Verslag huishoudelijke elektrische installatie op laagspanning en zeer lage spanning

Referentie: **013-20261027-04**	Datum controle: **27/10/2026**
Keurder: **013**

Eigenaar:	**Onbekend**	EAN-code:	**Onbekend**
Adres installatie:	**Rodenbachstraat 21, 8830 - Hooglede**	Nummer teller(s):	**1sag1200018455**
		Distributienetbeheerder installatie:	**Fluvius**

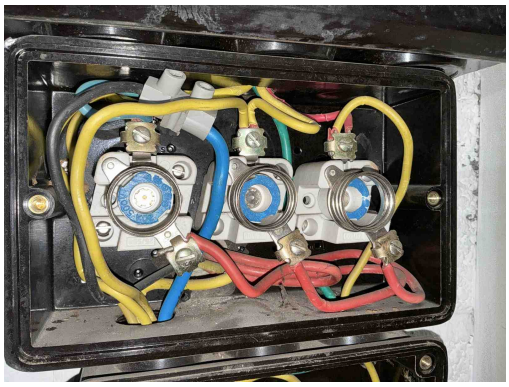
Diazed zekeringen zijn verboden omwille van de uitwisselbaarheid.

D08 - De nodige markeringen op de beveiligingstoestellen ontbreken of zijn onleesbaar (Boek 1: 5.3.5.5).
Opmerking: Oa kortsluitvermogen

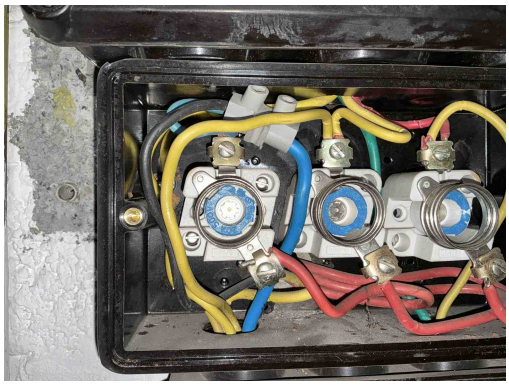
B24 - De sectie van de interne bekabeling van het elektrisch bord is niet aangepast aan de te verwachten stroom (Boek 1: 4.4.1.1/4.4.1.2).

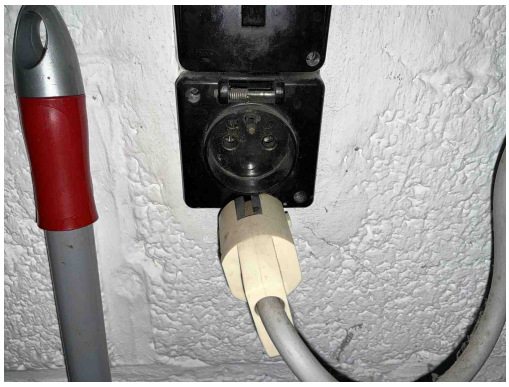
C35 - Er zijn doorverbindingen gemaakt met lusterklemmen; er kon niet aangetoond worden dat deze klemmen geschikt zijn voor de aanwezige spanning, stroom en draadsectie en dat ze “CE” zijn (Boek 1: 1.4.2.1.).

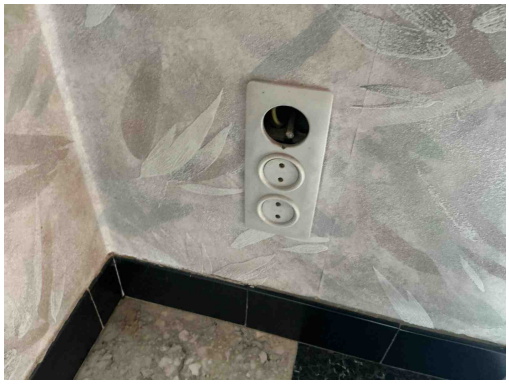
T11 - De contactdozen waarvan de toegekende stroomsterkte maximaal 16A en de toegekende spanning maximaal 250V bedraagt en niet bedoeld zijn voor de voeding van een of meerdere verbruikstoestellen voor een specifiek doel en niet geplaatst zijn in of op schakel- en verdeelborden, beschikken niet of IPXX-D (incl. gemeenschappelijke delen residentieel geheel) (Boek 1: 4.2.2.3/5.3.5.2).
Opmerking: Oa heel de woning

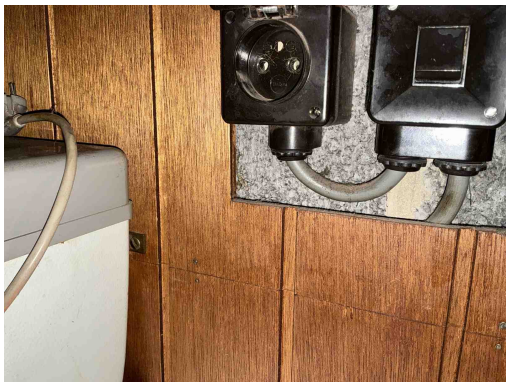
T09 - Bepaalde contactdozen en/of schakelaars zijn beschadigd (Boek 1: 1.4.1.3).
Opmerking: Oa klep ontbreekt

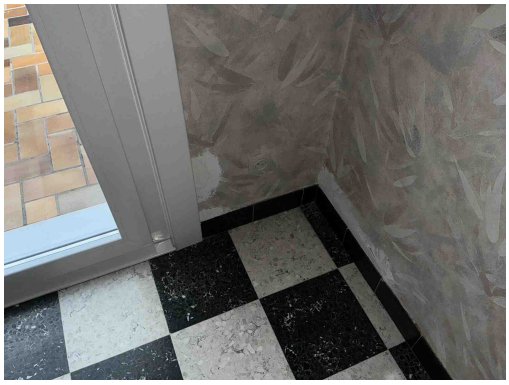
A20 - Er bevindt zich een contactdoos zonder beschermingsgeleider in de elektrische installatie. Deze is niet geplaatst achter een differentieelstroombeschermingsinrichting met grote (max. 30mA) of zeer grote (max. 10mA)gevoeligheid. (Boek 1: 8.2.1.b)
Opmerking: Oa garage, keuken , living...

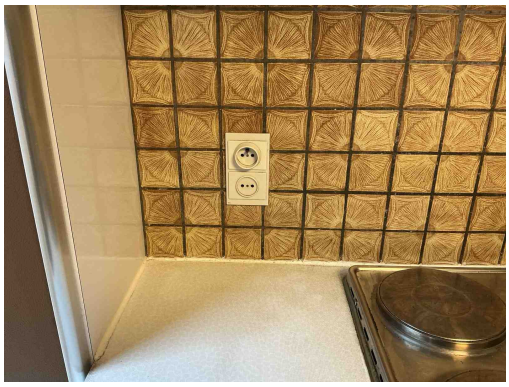
A20 - Er bevindt zich een contactdoos zonder beschermingsgeleider in de elektrische installatie. Deze is niet geplaatst achter een differentieelstroombeschermingsinrichting met grote (max. 30mA) of zeer grote (max. 10mA)gevoeligheid. (Boek 1: 8.2.1.b)
Opmerking: Oa garage, keuken , living...

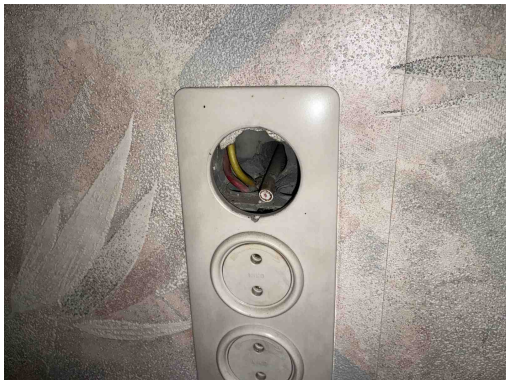
A20 - Er bevindt zich een contactdoos zonder beschermingsgeleider in de elektrische installatie. Deze is niet geplaatst achter een differentieelstroombeschermingsinrichting met grote (max. 30mA) of zeer grote (max. 10mA)gevoeligheid. (Boek 1: 8.2.1.b)
Opmerking: Oa garage, keuken , living...

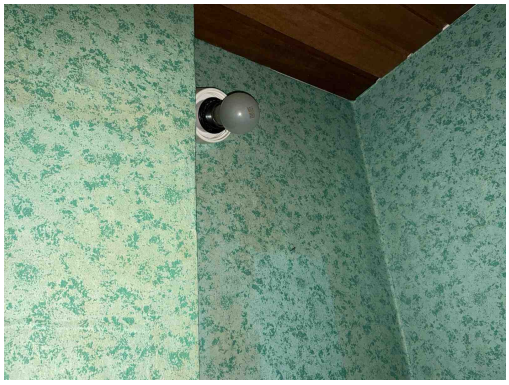
T24 - Het gebruik van elektrische machines of toestellen van klasse 0 en 0I is verboden. (Boek 1, Onderafdeling 4.2.4.3)
Opmerking: Oa living

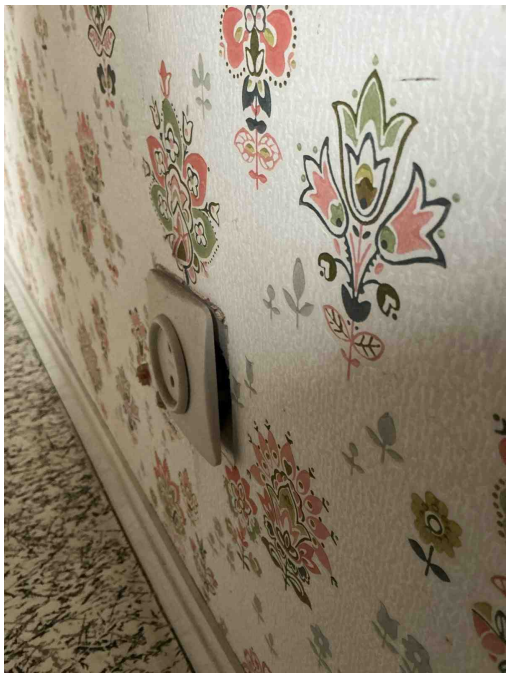
T23 - Het elektrisch materiaal is beschadigd. (Boek 1: 1.4.1.3).
Opmerking: Oa afwerking armatuur ontbreekt

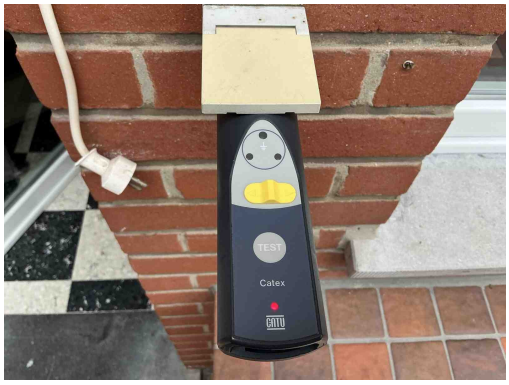
T10 - Bepaalde contactdozen en/of schakelaars zijn niet degelijk bevestigd (Boek 1: 1.4.1.3).
Opmerking: Oa slaapkamer

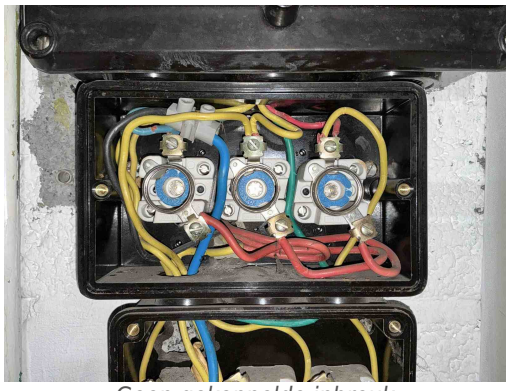
A16 - Er is geen continuïteit van de beschermingsgeleider van de contactdoos (Boek 1: 5.4.3.4).
Opmerking: Oa veranda
